第一视角						 宁波奥德普电梯部件有限公司 NINGBO AODEPU ELEVATOR COMPONENTS CO., LTD.					
CC			关键特性			总装图					
设计	穆俊江	2024.07.06	标准化								
审核						阶段标记		重量	比例		限速器
工艺			批准						1:3		
						第 1 张		共 1 张		OX-240

第一视角		实施日期		宁波奥德普电梯部件有限公司 NINGBO AODEPU ELEVATOR COMPONENTS CO., LTD.			
CC 关键特性				接线图			
设计	◇	◇	标准化	阶段标记	重量	比例	0X-240-JX
审核						1:1	
标记	处数	更改内容	签名	年月日	工艺	批准	第 1 张 共 1 张

方向标贴, 合格证及铭牌粘贴示意

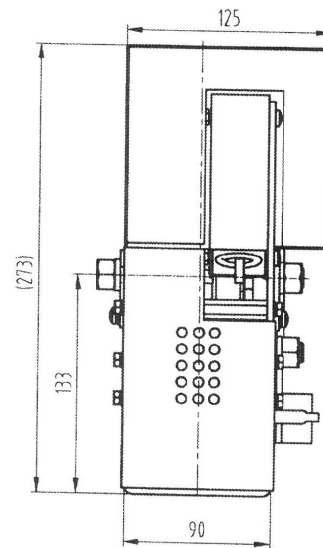
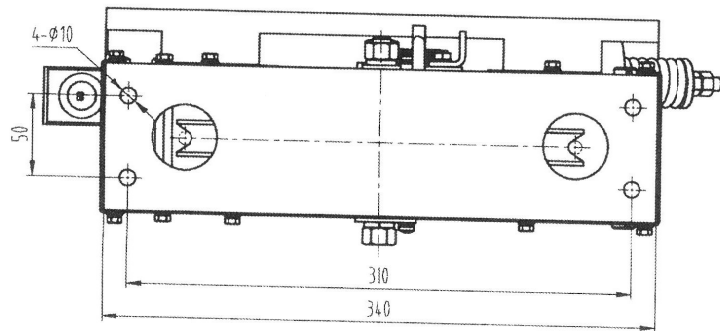
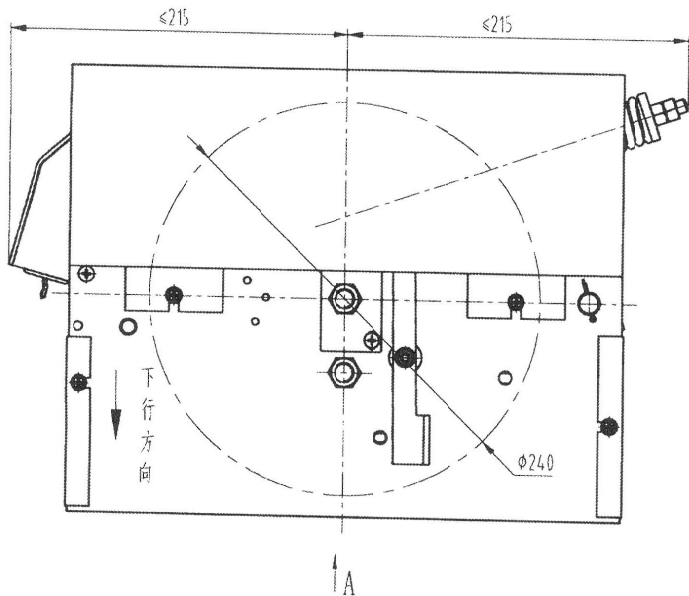
带3孔公插件出厂 ~~铭牌打穿禁止使用~~
